17.02.20

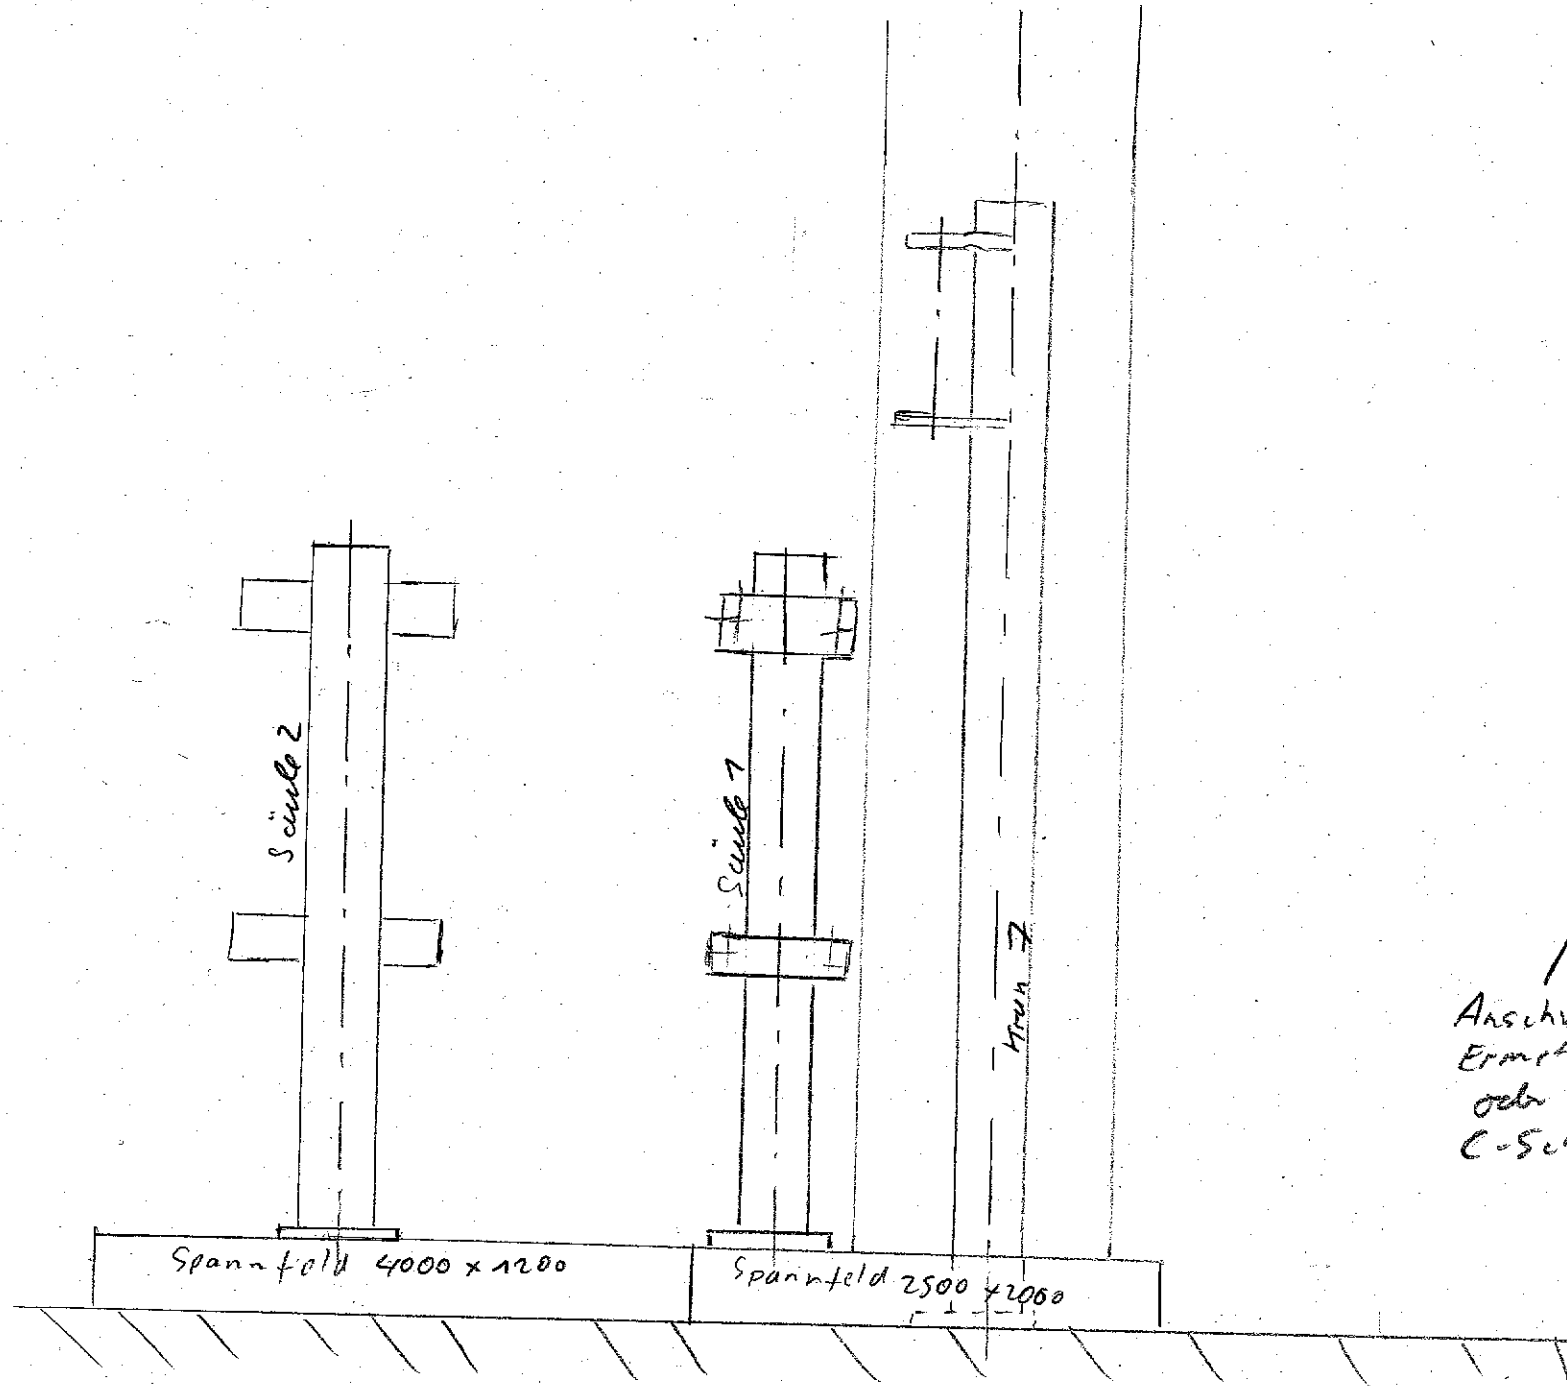
1. Kran erreicht
alle drei Prüfstände,
aber überstreicht nicht
beide Nutenfelder
komplett

⇒ Vorteil das
zweite Nutenfeld
nicht
gehaut werden!

2. Alle Hd-Leitungen
oben oder an der
Wandbefestigt ⇒
keine Leitungen
im Fußbereich!

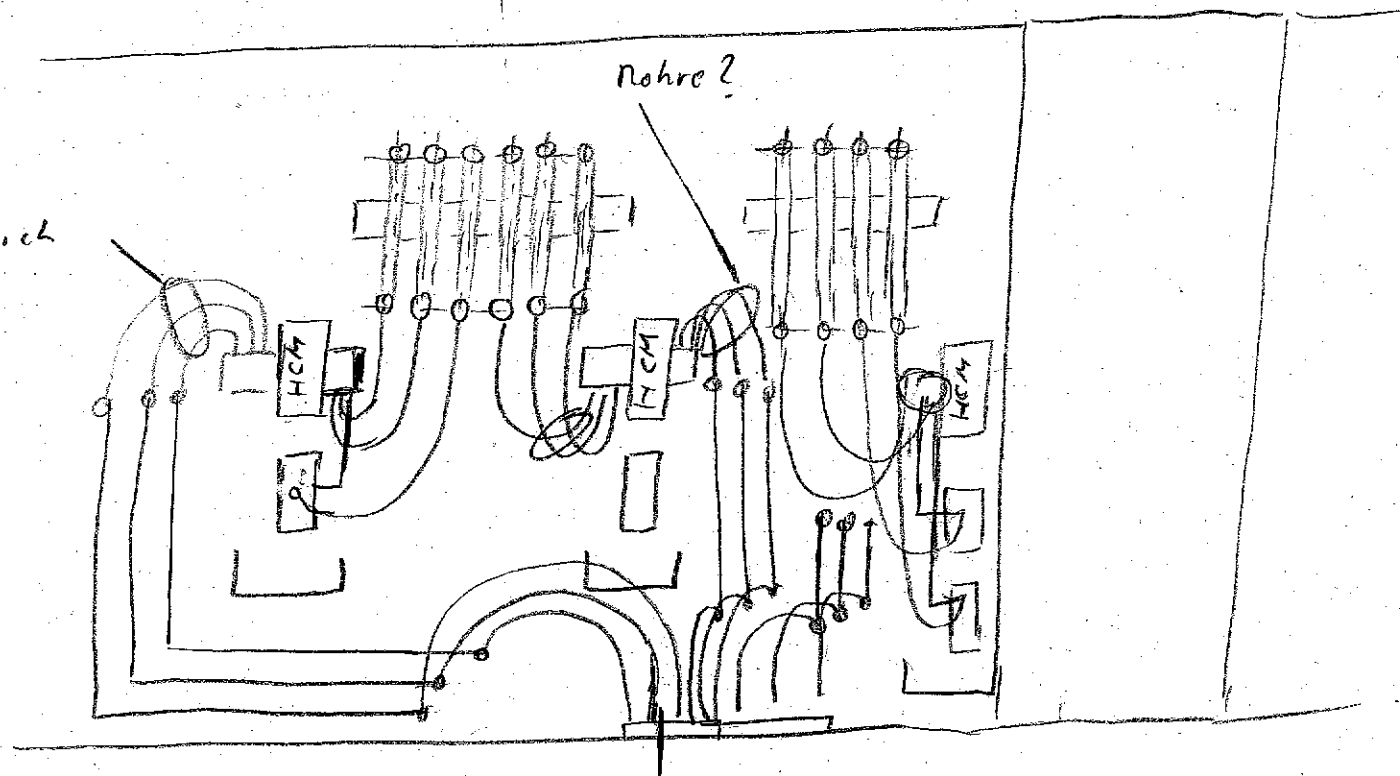
Wenn möglich
Verrohren!

Alle HCM +
Lecköl-pumpen
Wandmontage
mit Haltern.

Möglichst viel
verrohren!

1. Leitungen
zwischen HCM +
Lecköl-pumpe
